令04原機(速材)015

令和5年3月10日

国立研究開発法人日本原子力研究開発機構
大洗研究所(南地区)の使用施設(照射燃料集合体試験施設)
に係る使用前確認申請書の変更について

令和4年12月8日付け令04原機(速材)011(令和5年2月3日付け令04原機(速材)014をもって変更)をもって申請した国立研究開発法人日本原子力研究開発機構大洗研究所(南地区)の使用施設(照射燃料集合体試験施設)に係る使用前確認申請書の記載事項の一部を変更したので、核燃料物質の使用等に関する規則第2条の5第3項の規定に基づき、下記のとおり変更の内容を説明する書類を提出いたします。

図1. 分析室の外壁面と金相セル付属の電界放射走査型電子顕微鏡の外部遮蔽体の外表面との距離の関係

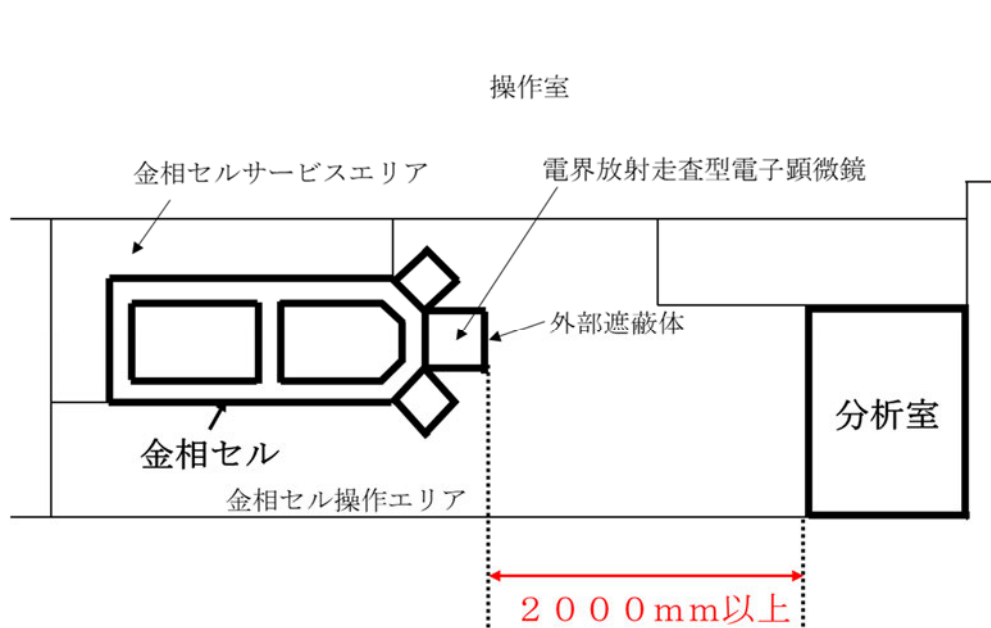
- ・「2. 法律第55条の2第2項第2号(技術基準)への適合について」の「(1) 核燃料物質の臨界防止(使用施設等の技術基準に関する規則第4条)」について、寸法検査を追加するため、以下のとおり変更する(修正箇所を二重下線で示す。)

- ・ 分析室の外壁面と金相セル付属の電界放射走査型電子顕微鏡の外部遮蔽体の外表面との距離が2000 mm以上であること。

図1に分析室の外壁面と金相セル付属の電界放射走査型電子顕微鏡の外部遮蔽体の外表面との距離の関係を示す。

- ・ 分析室の外壁面と金相セル付属の電界放射走査型電子顕微鏡の外部遮蔽体の外表面との距離が2000 mm以上である設計とする。

<u>検査対象</u>	<u>基準</u>
<u>分析室</u>	<u>・分析室の外壁面と金相セル付属の電界放射走査型電子顕微鏡の外部遮蔽体の外表面との距離が2000 mm以上であることを実測により確認する(寸法検査)。</u>

図2 実験室グローブボックスにおける既存の施設排気系統への接続に関する模式図

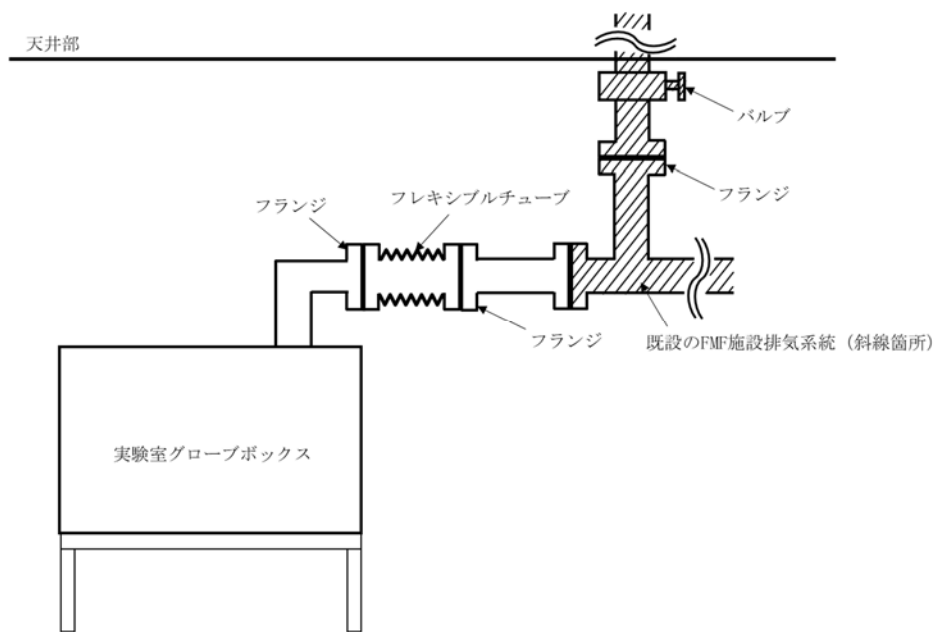
- ・「2. 法律第55条の2第2項第2号(技術基準)への適合について」の「(8) 閉じ込めの機能(使用施設等の技術基準に関する規則第11条)」について、対象設備の追加及び記載の適正化のため、以下のとおり変更する(修正箇所を二重下線で示す。)

- ・ 実験室グローブボックスは、漏えい率0.1 Vol%/h以下の気密性を保持できる設計とする。
- ・ 実験室グローブボックス内の負圧は、給排気量の調整により、当該グローブボックスが設置されている実験室に対して200 Pa以上に維持できる設計とする。
- ・ 実験室グローブボックスは、既存の施設排気系統に不燃性のフレキシブルチューブ等でフランジにより接続できる設計とする。

検査対象	基準
実験室グローブボックス	<ul style="list-style-type: none"> ・実験室グローブボックスの漏えい率が0.1 Vol%/h以下であることを大気圧比較法(JIS Z 4820「グローブボックス気密試験方法」)により確認する(性能検査)。 ・<u>実験室グローブボックスが、実験室に対して200 Pa以上の負圧に維持されることを校正された負圧計を用いて確認する(性能検査)。</u> ・<u>図2に示すように実験室グローブボックスの排気は、既存の施設排気系統に接続されていることを目視及び書類(施工記録等)にて確認する(外観検査)。</u>
ICP-MS (<u>ICP-MS用の試料交換用ボックスを含む。)</u>	<ul style="list-style-type: none"> ・ICP-MSの質量分析部(チャンバ)が真空構造であることを目視及び書類(メーカー提出図書等)により確認する(外観検査、性能検査)。 ・<u>図3に示すようにICP-MSの排気は既存の施設排気系統に接続されていることを目視及び書類(施工記録等)にて確認する(外観検査)。</u> ・<u>給排気口を設けたICP-MS用の試料交換用ボックスが負圧に維持されることを校正された負圧計を用いて確認する(性能検査)。</u> ・<u>図3に示すようにICP-MS用の試料交換用ボックスは既存の施設排気系統に接続されていることを目視及び書類(施工記録等)にて確認する(外観検査)。</u>

図3 ICP-MSにおける既存の施設排気系統への接続に関する模式図

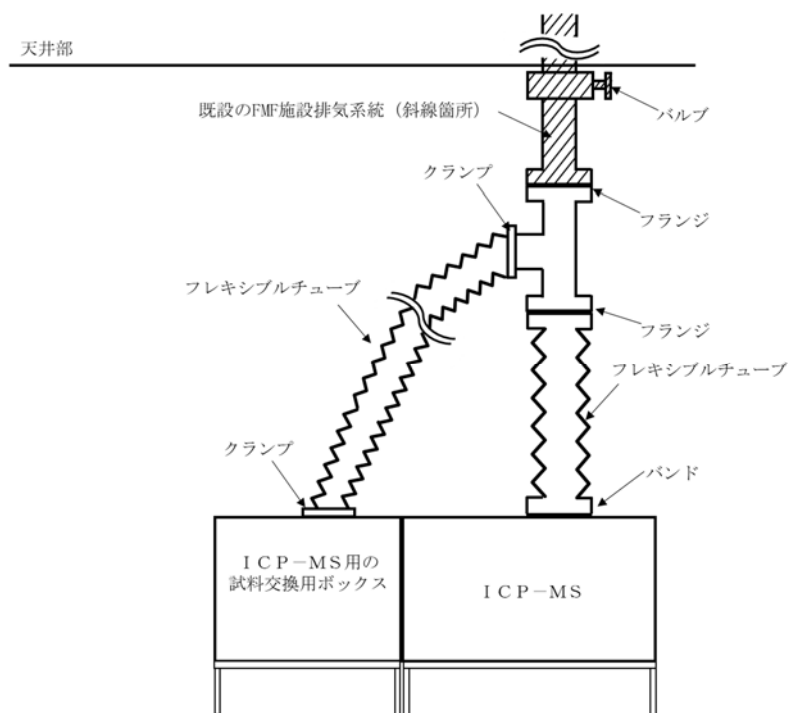
- ・ ICP-MSの質量分析部(チャンバ)が真空構造となる設計とする。
- ・ ICP-MSの排気は、既存の施設排気系統に不燃性のフレキシブルチューブ等でフランジ等により接続できる設計とする。

- ・ ICP-MS用の試料交換用ボックスは、給排気口を設けて、負圧に維持できる設計とする。
- ・ ICP-MS用の試料交換用ボックスは、既存の施設排気系統に不燃性のフレキシブルチューブ等でフランジ等により接続できる設計とする。
